Communiqué de presse du lundi 13 octobre 2014

Porte de Ninove : le tram doit rester sur la chaussée de Ninove

Image parue dans la presse le 15 septembre (© PTA)

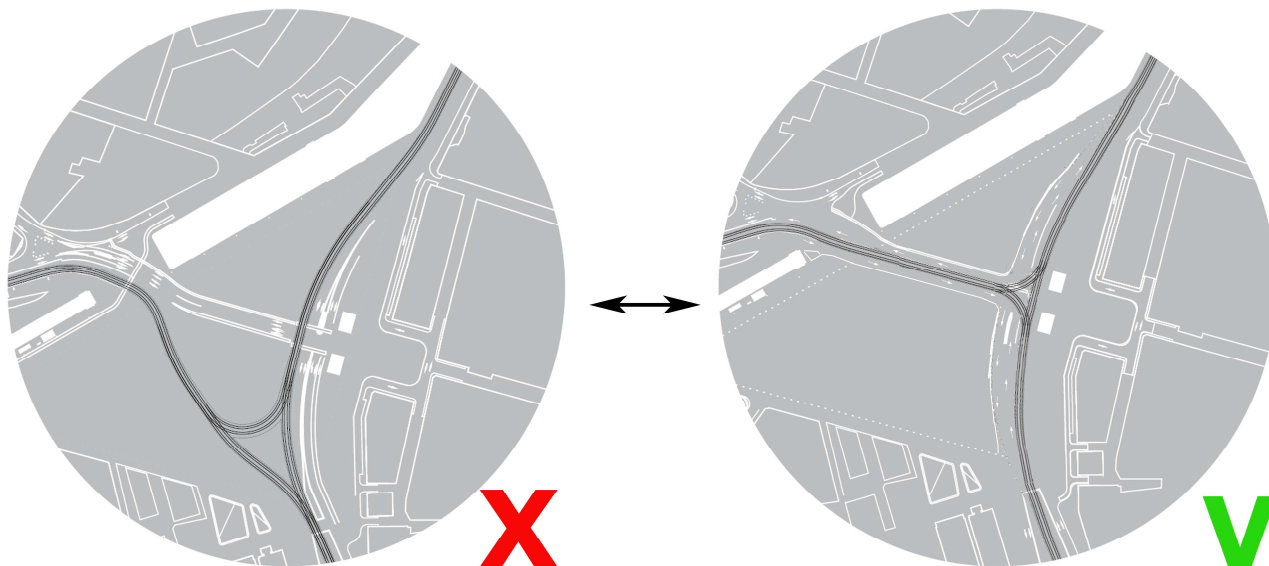
Le plan relatif à la vision à long terme de la Porte de Ninove propose un grand parc sur le terrain public (ce qui rencontre la demande du comité local PortedeNinovePoort), reporte les logements de la SLRB sur d'autres terrains côté Molenbeek et la Commune remet le tracé du tram au milieu au milieu de la chaussée de Ninove³.

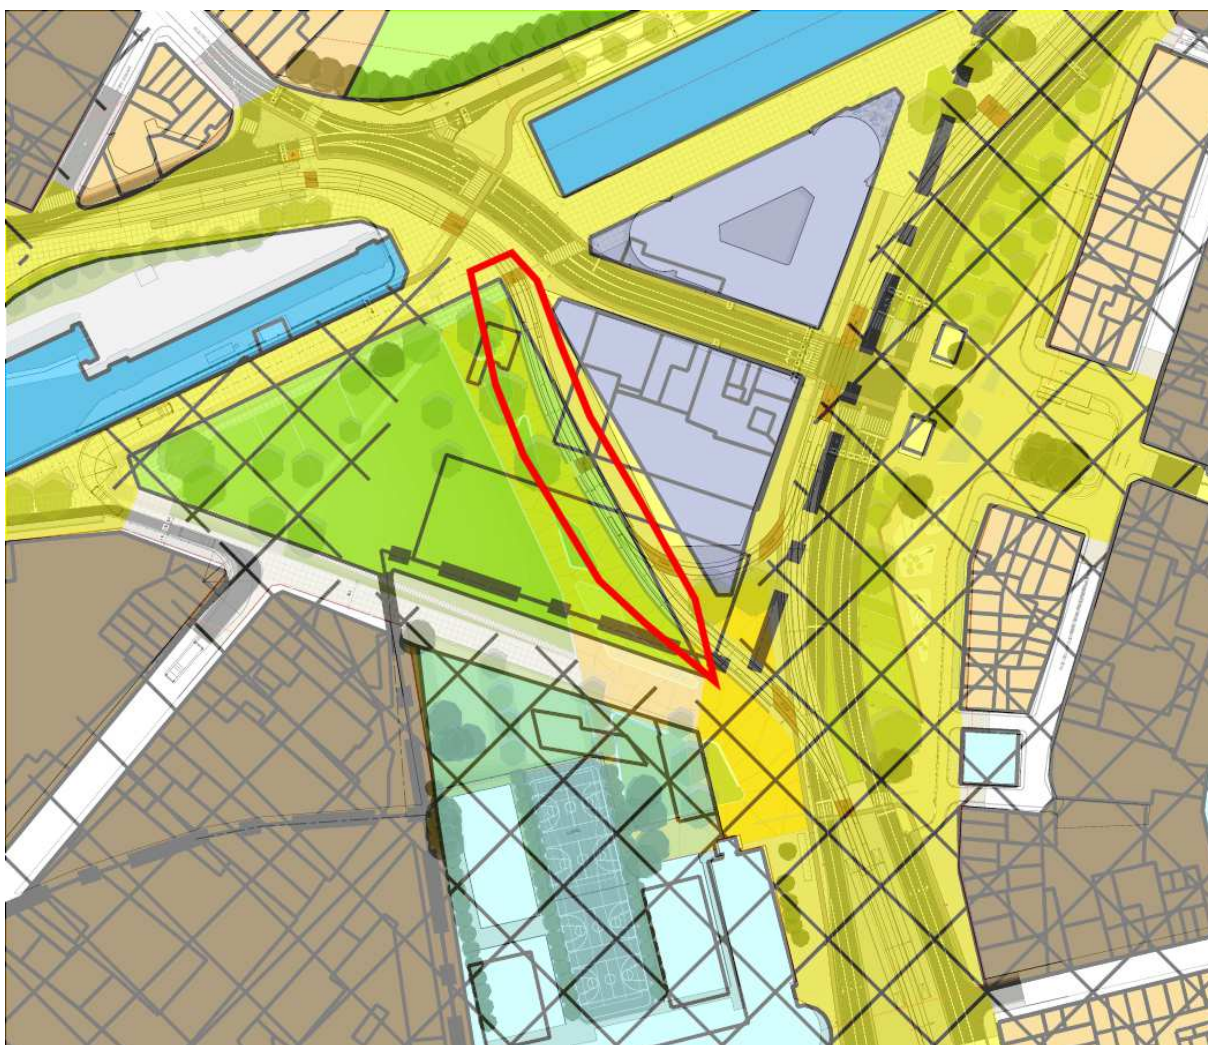
Les auteurs de projet ont écarté le tram de la chaussée de Ninove pour favoriser le trafic automobile, en concentrant ce trafic sur la chaussée de Ninove, qui est inscrite en zone 30 au PRD mais traitée comme feu les « axes rouges » (arrêt et stationnement interdits) et le square Smets traité dans un profil autoroutier (talus, berme centrale étroite, cinq bandes de circulation,...).

La nouvelle boucle du tram a des répercussions sur la petite ceinture: le site propre des transports publics y est décalé vers l'ouest sur une distance de plus de 400 mètres. Option non seulement coûteuse, mais qui complique les croisements avec les voiries, en particulier à hauteur des Arts et Métiers.

Les associations ont superposé le plan de Beliris et le PRAS et, ô surprise : le tracé proposé en 2011 empiète sur la zone d'espace vert, ce qui est juridiquement délicat. Nous ignorons si c'est toujours le cas dans les nouveaux plans.

Les voies de tram empiètent sur l'espace dédié par le PRAS au parc !

Les signataires soulignent que l'option de laisser le tram sur son tracé actuel, et d'adapter la voirie en conséquence (plutôt que l'inverse) résoud de nombreux problèmes, permet des économies substantielles, un raccourcissement du délai de réalisation du parc – qui n'est plus conditionné par les travaux du tram - et un aménagement de meilleure qualité. Il n'est pas trop tard pour mettre cette option en œuvre.
